# Manual de Pruebas y Criterios

*Enmienda 1*

**NACIONES UNIDAS**  
Nueva York y Ginebra, 2021

ST/SG/AC.10/11/Rev.7/Amend.1

**Figura 20.2: Ejemplos de muestras que han superado la prueba de estrés térmico**

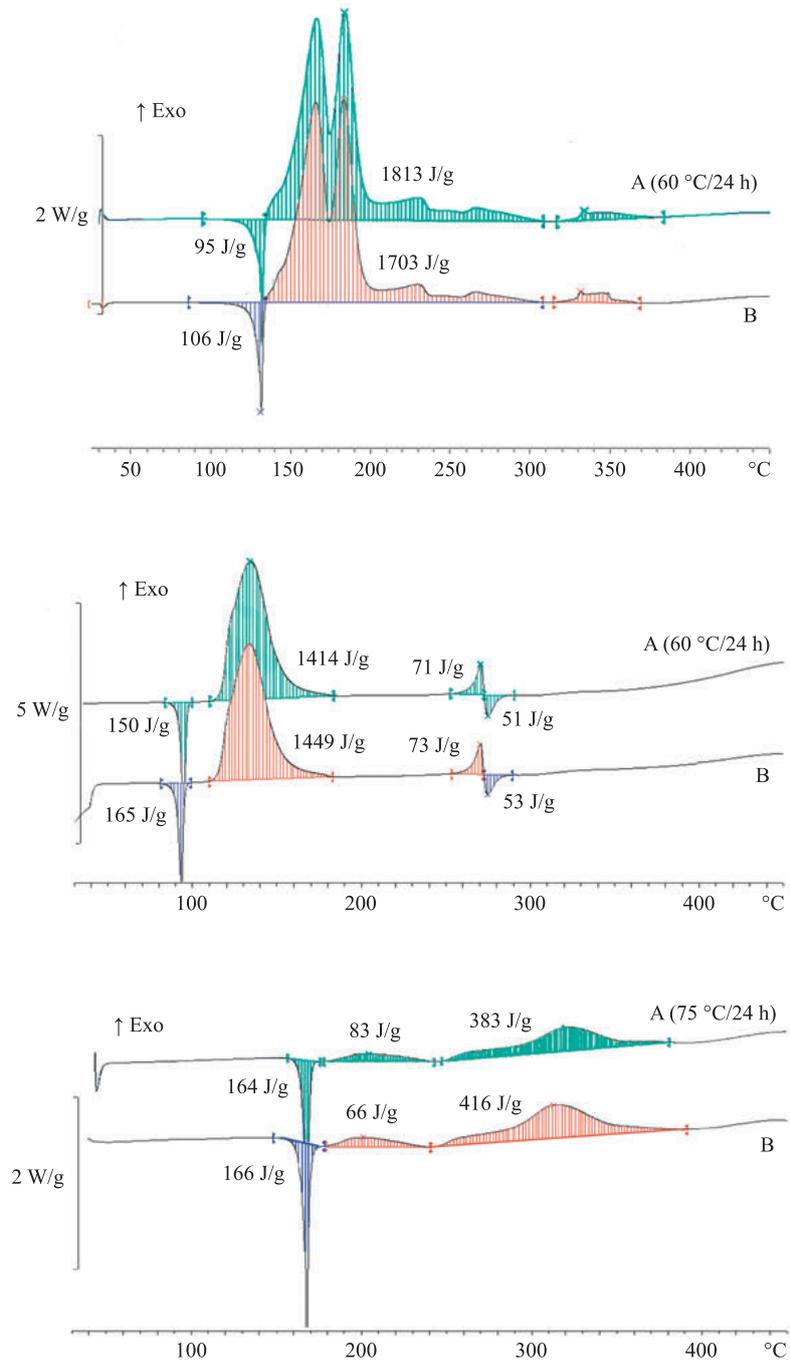
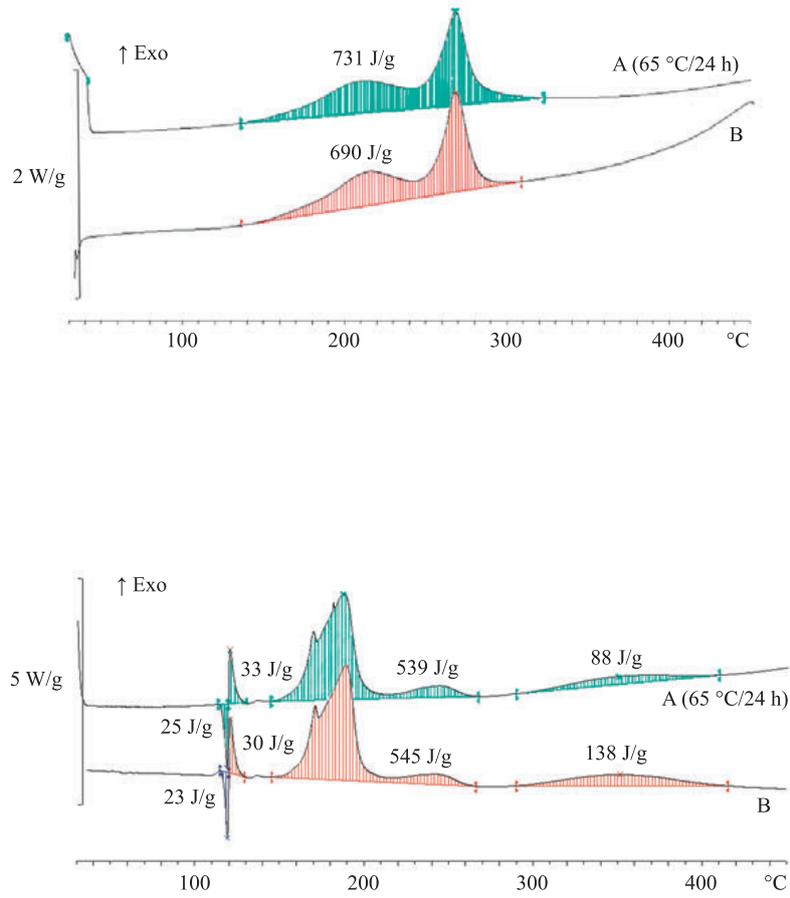
20.3.4.5 En la figura 20.2 se muestran ejemplos de superación de la prueba de estrés térmico. La figura 20.3 contiene ejemplos de muestras que no han superado la prueba de estrés. En la figura 20.4 se muestra un diagrama de flujo del procedimiento.

**Figura 20.4: Esquema del diagrama de flujo para la evaluación de la estabilidad térmica de las muestras según 20.3.4**

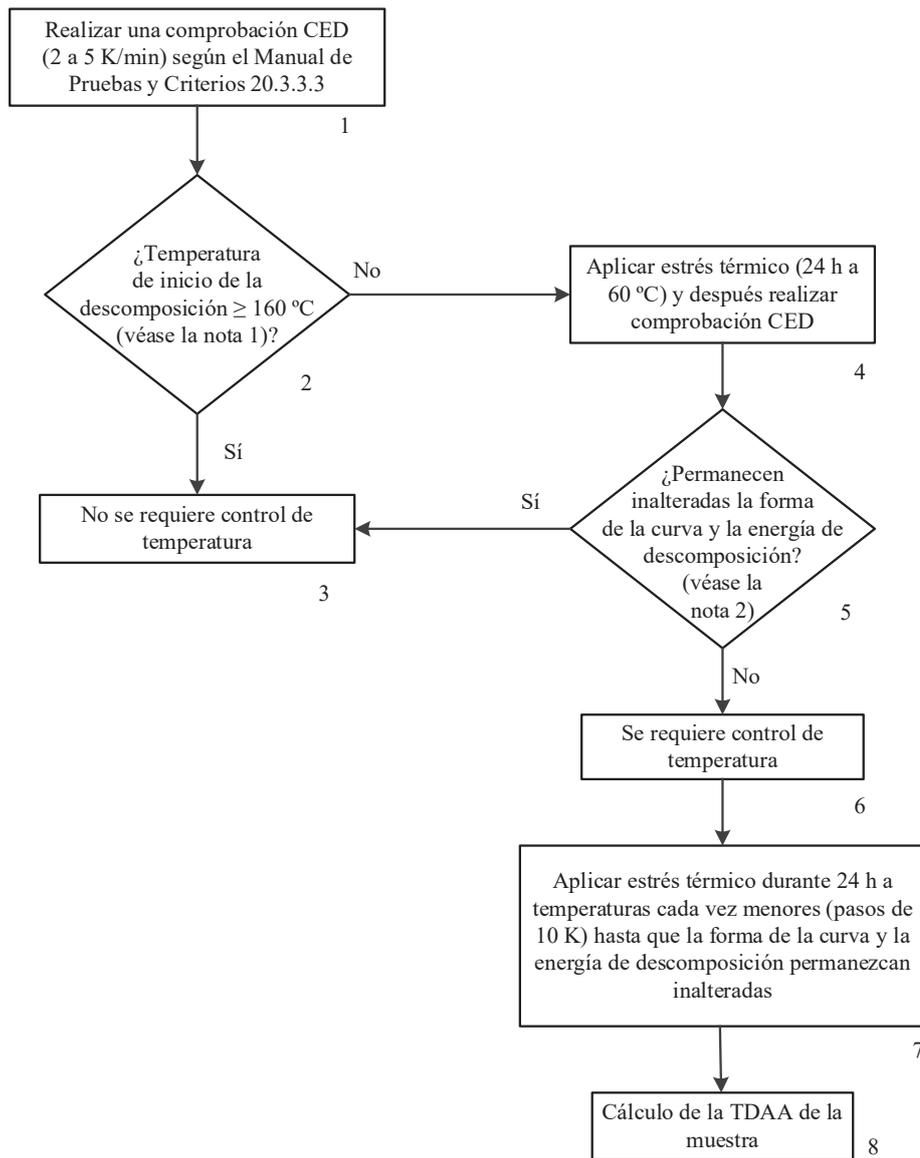
Añádase una nueva sección 20.3.4 que diga lo siguiente:

**NOTA 1:** Los pequeños episodios exotérmicos aislados ( $< 20 \text{ J/g}$ ) anteriores a la descomposición principal pueden despreciarse.

**NOTA 2:** Tolerancia general para la comparación de la energía debida a la incertidumbre de la medición: 10 %. Para los picos planos con una producción de calor máxima de  $0,2 \text{ W/g}$  puede tolerarse una desviación del 25 % en rangos de temperatura inferiores a  $250 \text{ °C}$  y del 40 % por encima de ese límite.”
